Minuta de ajustes y modificaciones a la propuesta de Anteproyecto Plan Regulador Comunal de Lo Barnechea

Todos estos ajustes fueron analizados por el Órgano Responsable y presentados al Concejo Municipal, el cual dio visto bueno para acogerlos. En función de lo anterior se presentan a continuación los ajustes y modificaciones realizadas, agrupadas según temática, que motivan el ingreso de un informe ambiental complementario a la SEREMI de Medio Ambiente de la Región Metropolitana.

Ajustes en Estero El Carrizo N° 8 / Ex - Tranque Los Trapenses

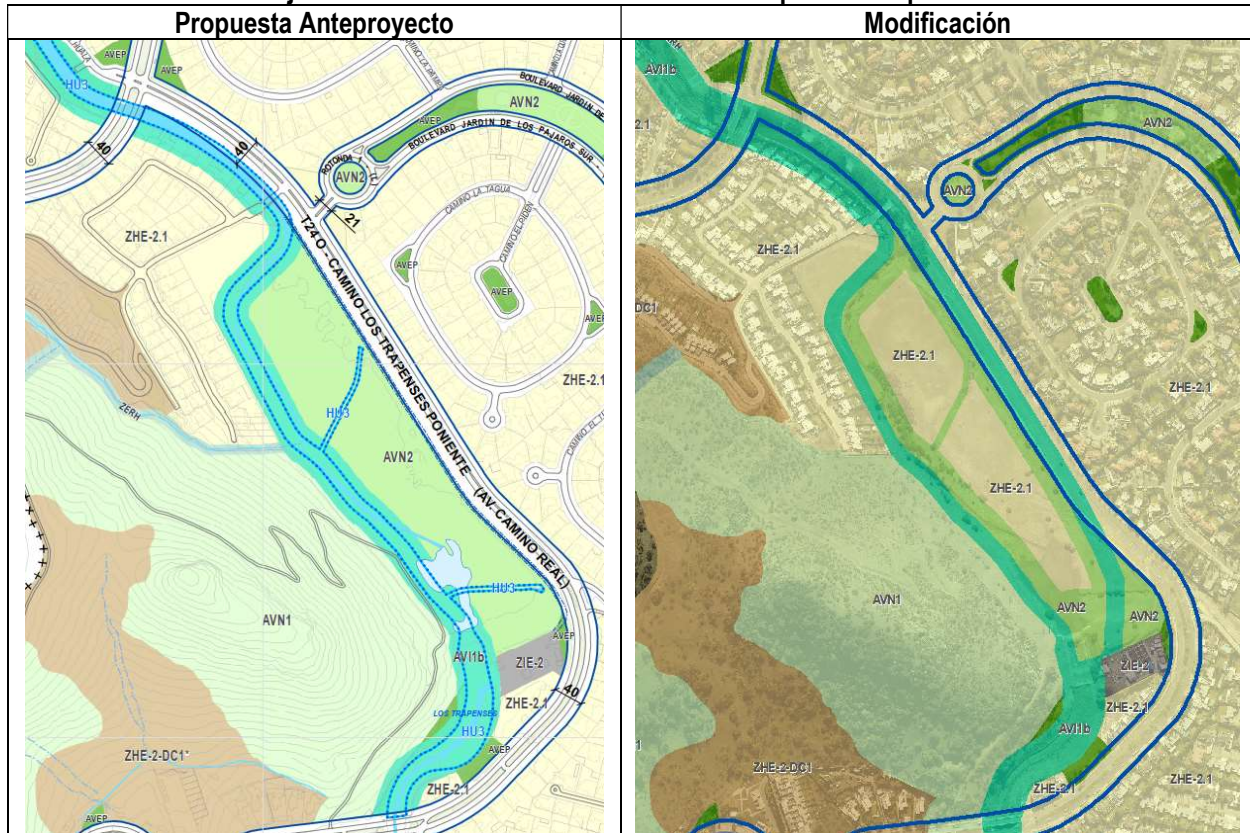
Posterior a esta reunión, el Municipio procedió a elaborar una propuesta de zonificación para el área achurada, incorporando una franja de área verde privada (AVN2) de 25 m de ancho desde el eje hidráulico del Estero El Carrizo, con la finalidad de definir un área de amortiguación en torno al Humedal Urbano Estero El Carrizo. De igual forma, el ajuste a la zonificación también considera la incorporación de una zona residencial ZHE-2.1 de 3,87 ha emplazada al interior del sector achurado.

Ajuste al Parque Metropolitano Río Mapocho (sector cajones cordilleranos)

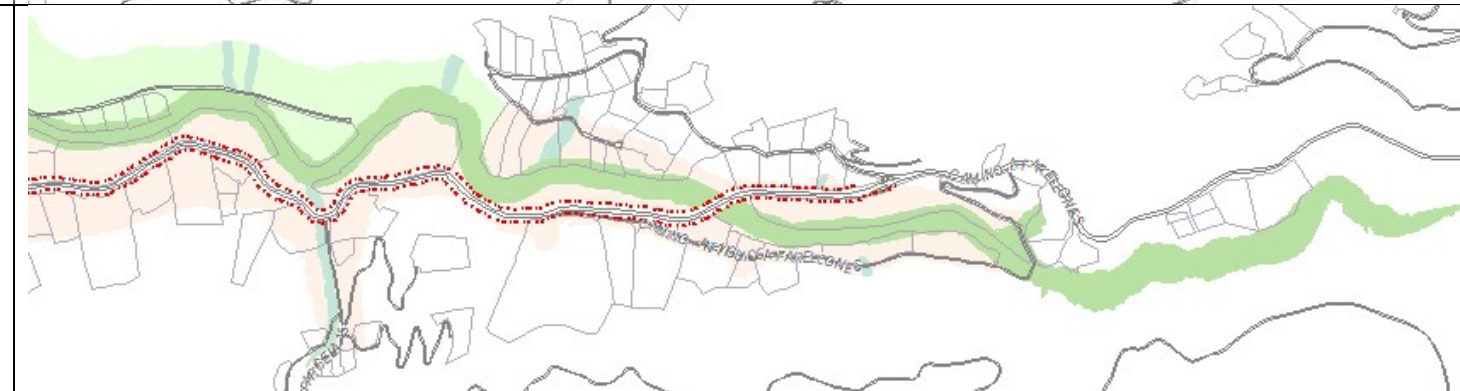
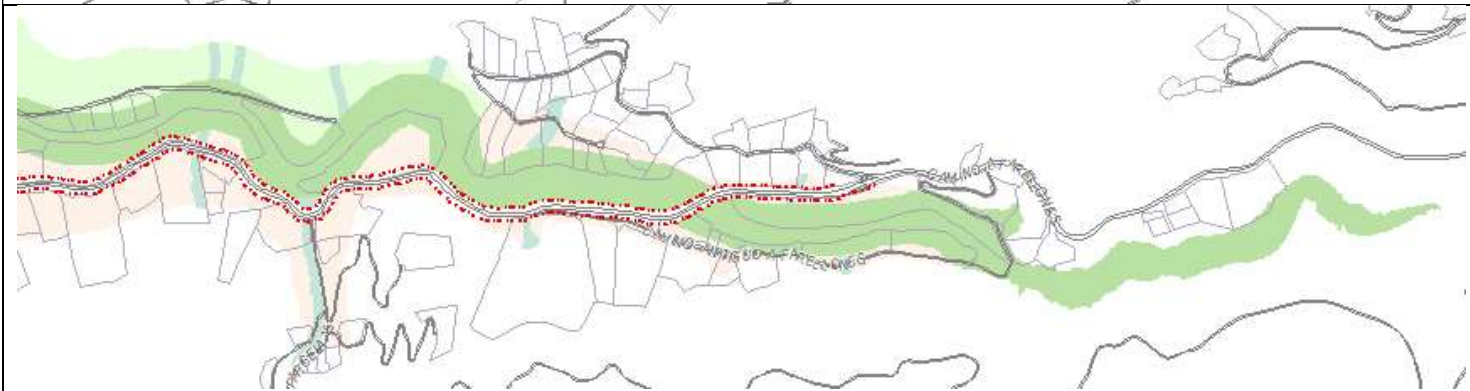
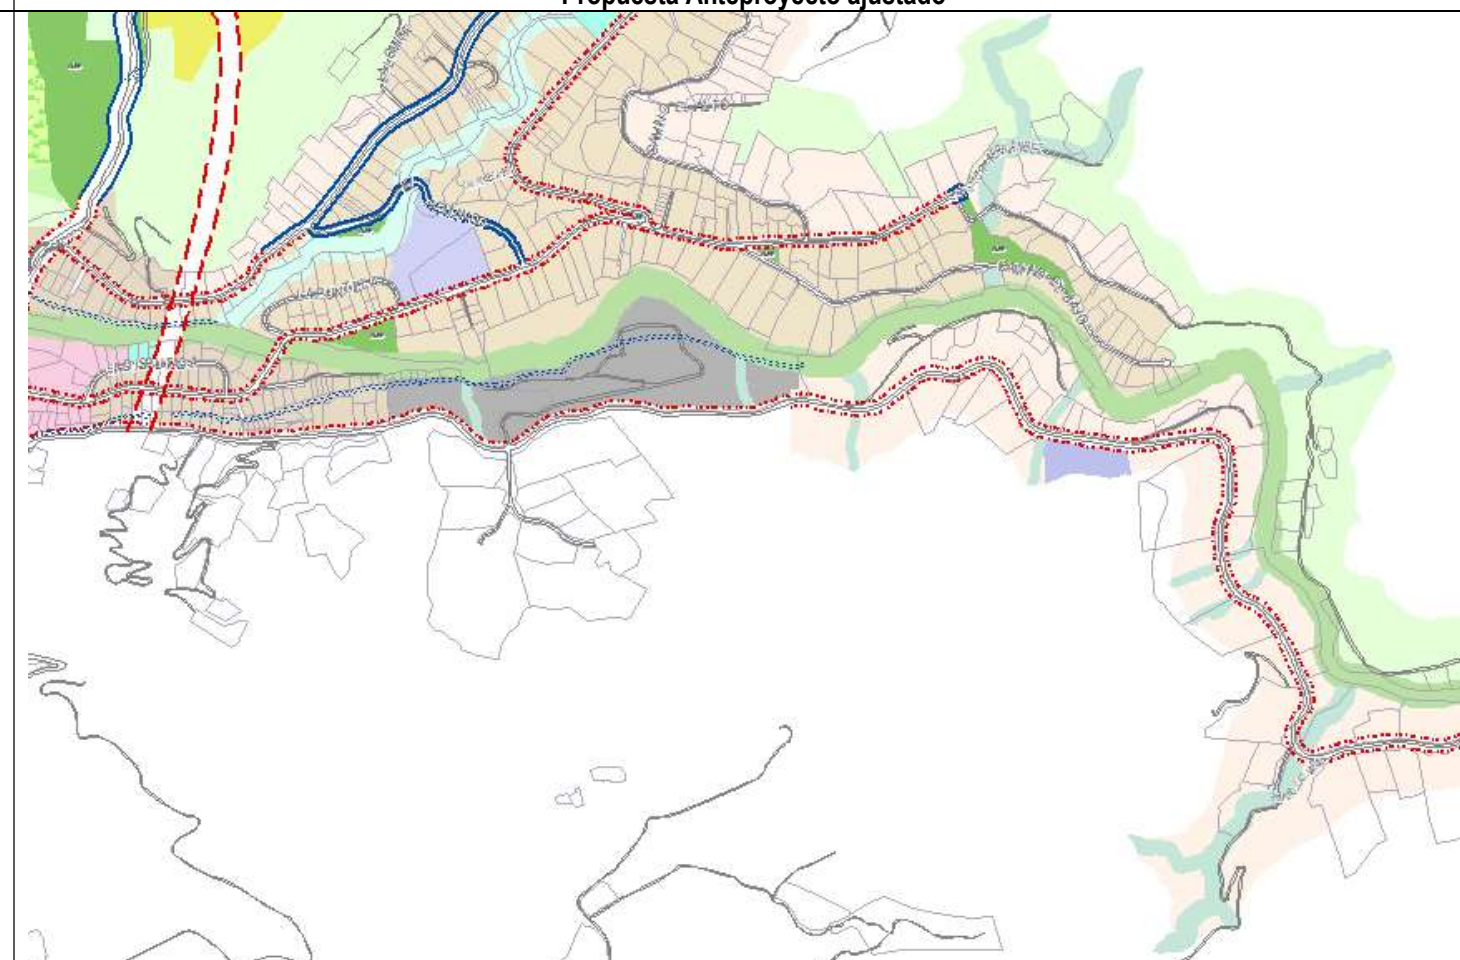
En función de lo anterior el Municipio propuso, conforme al Estudio de Riesgos, una franja homogénea de Área Parque Río Mapocho de 50 m, correspondiente a 25 m medidos desde el eje geométrico del cauce hacia cada costado. Con ello se garantiza lo siguiente:

- Regulación de las zonas aledañas como Zonas de Desarrollo Controlado (ZHE-2-DC2 y ZHE-2-DC3), las que consideran una muy baja densidad que apunta únicamente al reconocimiento de las viviendas existentes (una por sitio) correspondientes a propiedades antiguas que colindan con la ribera del río, las cuales, en un porcentaje no menor, cuentan con permisos de edificación recepcionados. Esta zona residencial de muy baja densidad, si bien considera en parte áreas de alto riesgo, éstas pueden ser mitigadas, conforme al Artículo 2.1.17 de la OGUC.

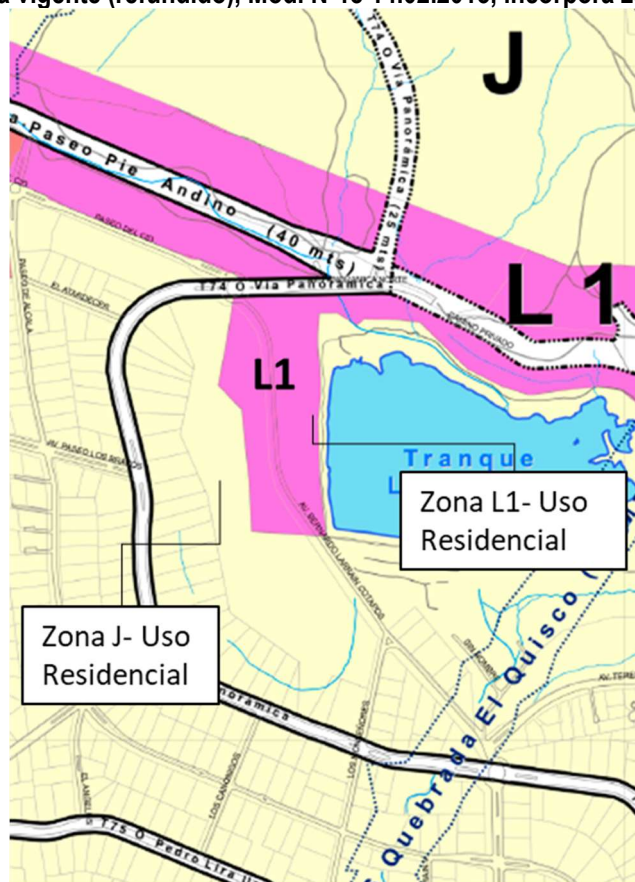
En función de lo anterior, se modifica la zona ZHP-6 inicialmente propuesta por la Actualización del Plan Regulador, dividiéndola en 2 nuevas subzonas (ZHP-6.1 y ZHP-4.1), lo que conlleva a una disminución de la densidad tanto en condición base como en condición con aplicación de incentivos. De igual forma, se reduce la zona de áreas verdes (AVN2) en 0,58 ha respecto de la superficie inicialmente considerada para este sector, mientras que la superficie de la zona ZEE-6 se mantiene y la zona residencial incrementa en 0,26 ha (ver imagen y cuadro siguiente).

Por último, desde el punto de vista de la vialidad, la modificación MPRC-LB-30 considera una apertura vial con una salida hacia Av. El Rodeo, la que se complementa en el presente ajuste al anteproyecto con una segunda salida hacia Av. El Rodeo y conexión entre ambas, lo que implica un **incremento aproximado de 3.160 m² en la superficie afecta a declaratoria de utilidad pública.**

Ajustes en Cerro El Zorro

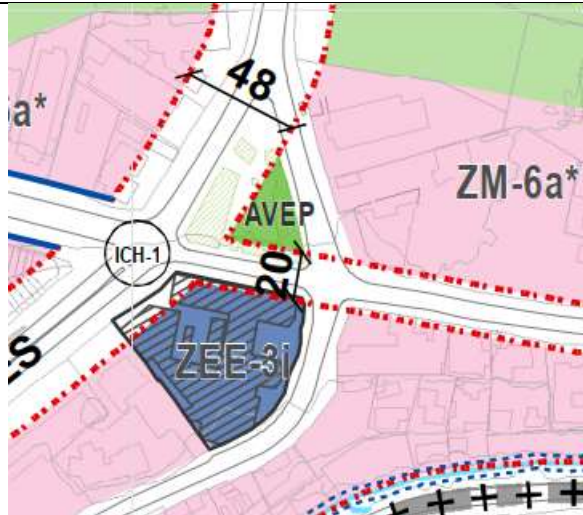
En ese sentido, de acuerdo a interpretación PRMS Ord. 1991 SEREMI 24/07/2023, dicha área se encuentra normada por el Art. 5.2.1 del PRMS, "áreas verdes metropolitanas privada", en función de lo cual el Órgano Responsable optó por reconocer el territorio en cuestión con una zona Área Verde Nueva 2 (AVN2) correspondiente a áreas verdes no afectas a declaratoria de utilidad pública (privadas), normadas de acuerdo a lo establecido en el artículo 2.1.31 de la OGUC.

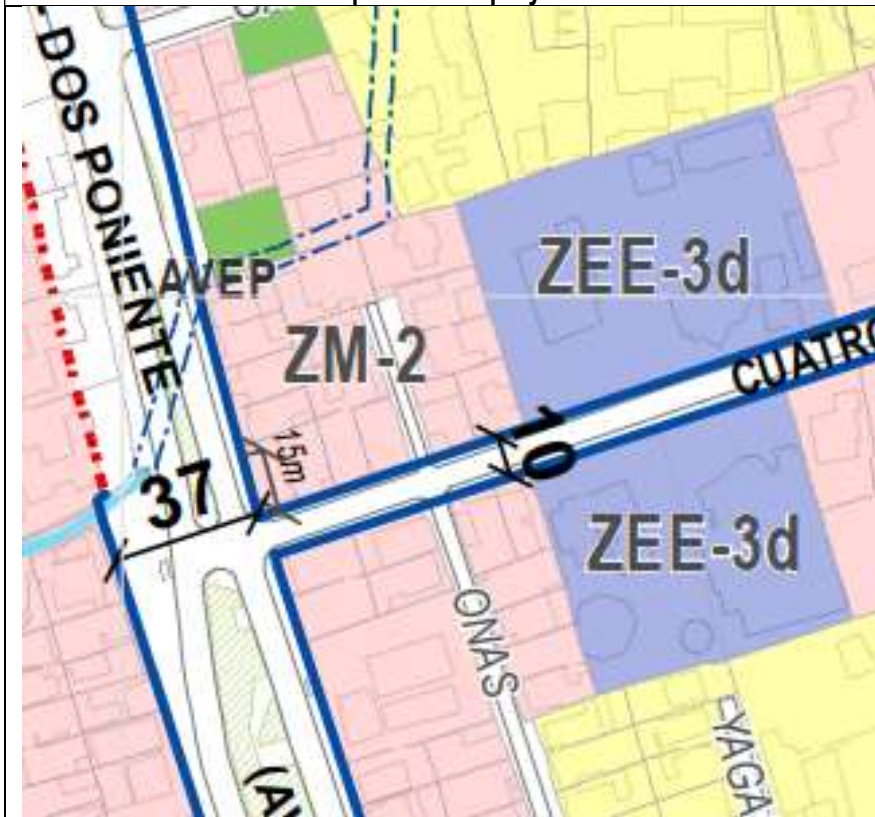
Se incorpora un predio a zona ZEE-3c, restando superficie residencial a la zona ZHE-2.1

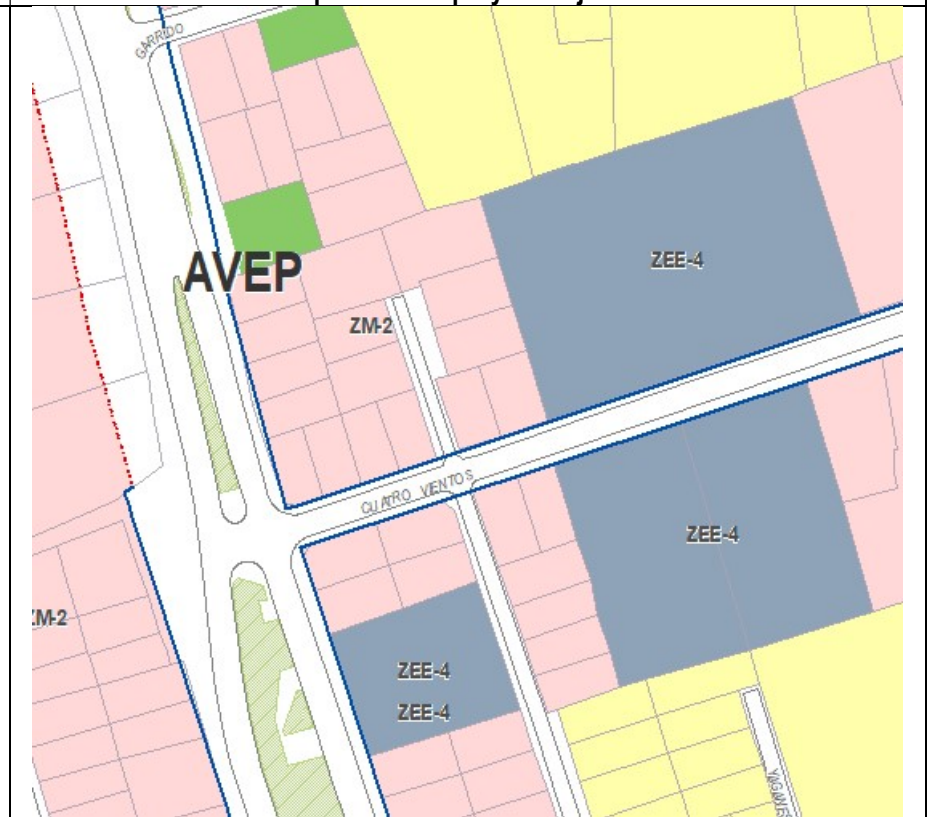
Se incorporan 2 zonas de equipamiento ZEE-3c reconociendo los terrenos de propiedad municipal, reduciendo en 1,48 ha el área verde AVN1.

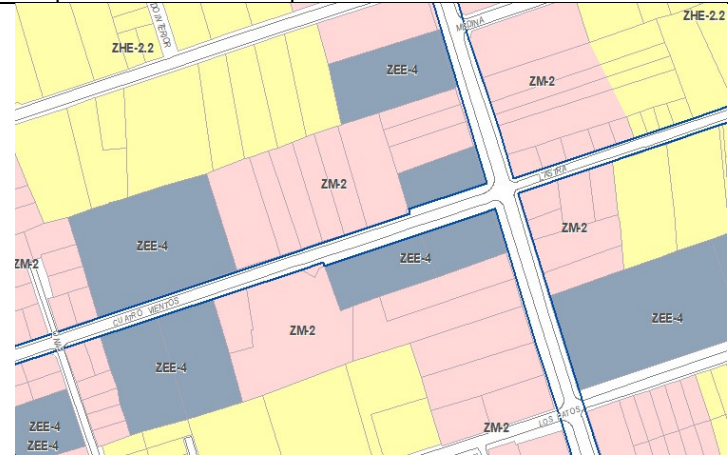
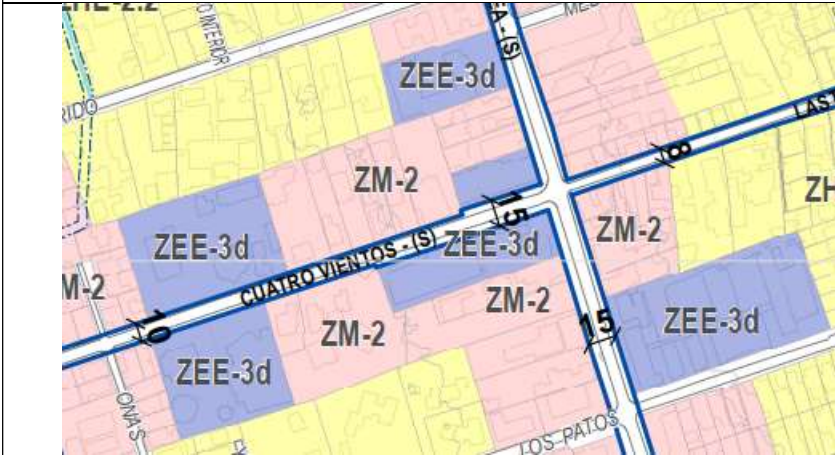
Cambio de zona de ZEE-3d a ZEE-4 aumentando en 1 piso la altura máxima permitida

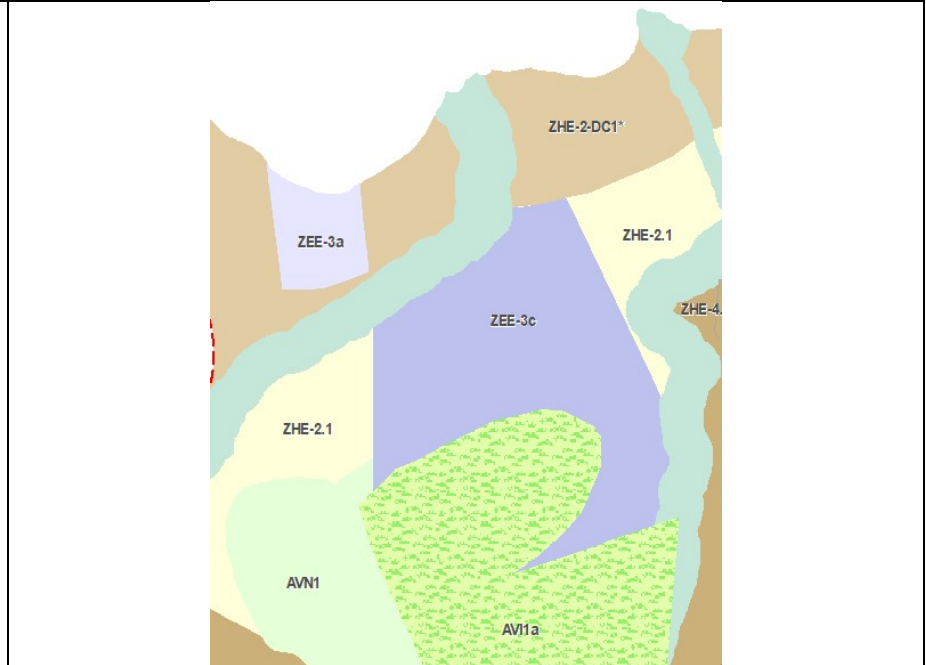
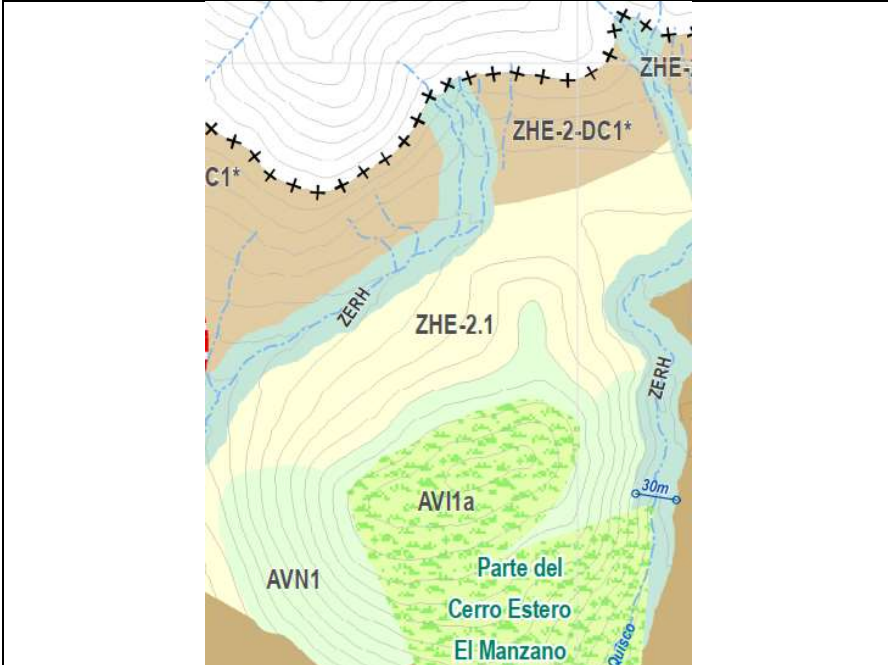
Se incorporan dos zonas de equipamiento, reconociendo terrenos de equipamiento municipal restando superficie a la ZHE-2-DC1, ZHE-2.1 y AVN1.

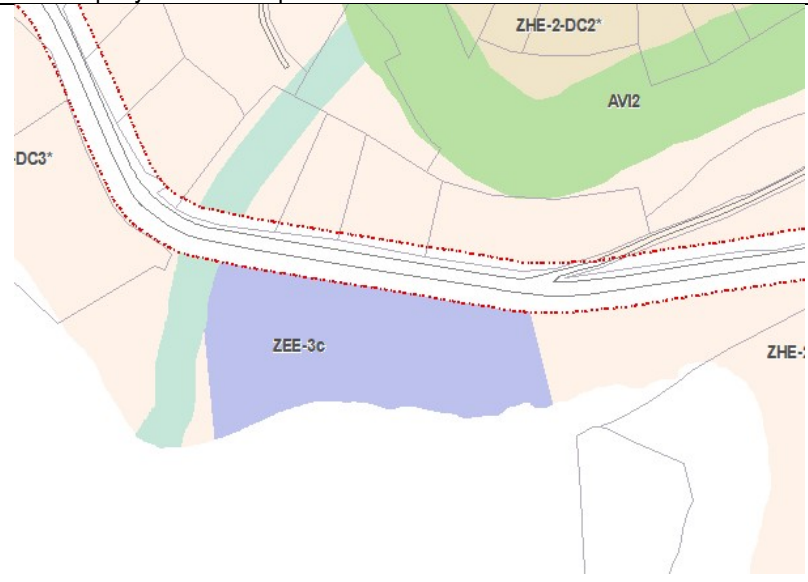
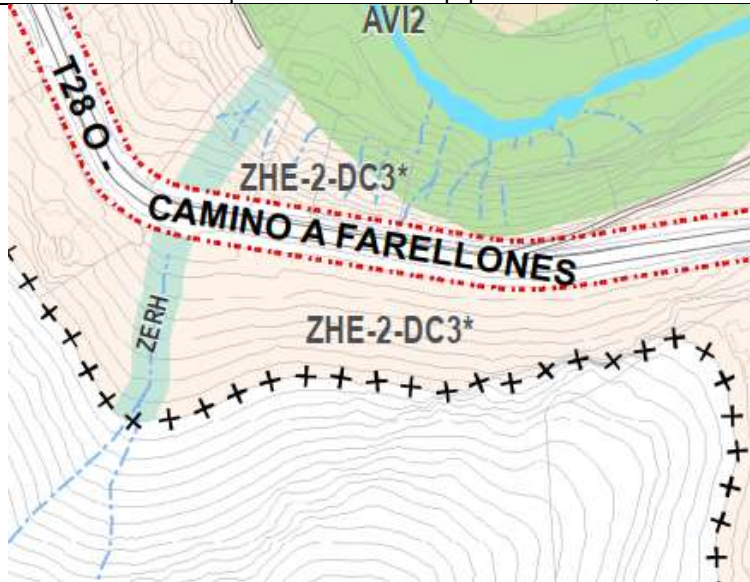
Se incorpora una zona de equipamiento ZEE-3c, reconociendo terreno municipal y restando superficie residencial a la ZHE-2-DC3.

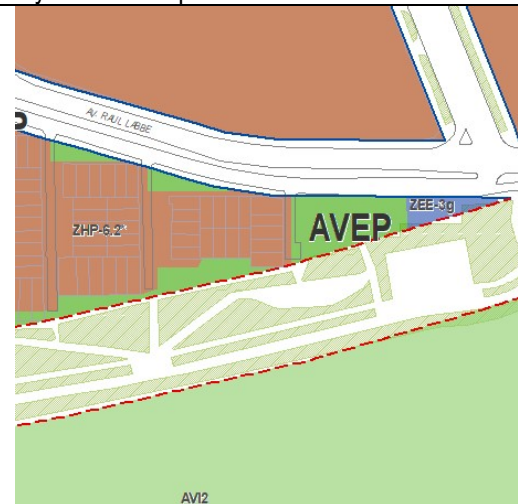
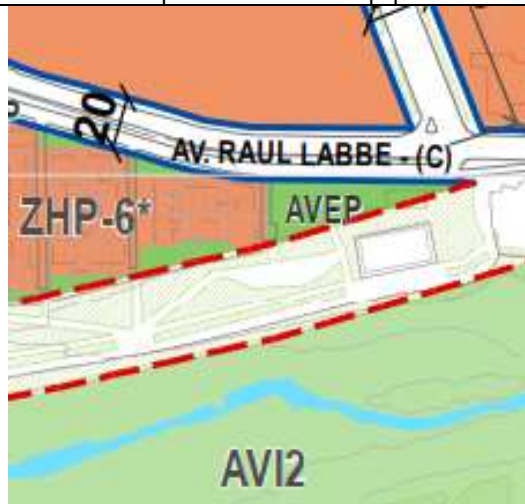
Se incorpora subzona de equipamiento ZEE-3g, reconociendo terreno municipal y restando superficie de área verde AVEP
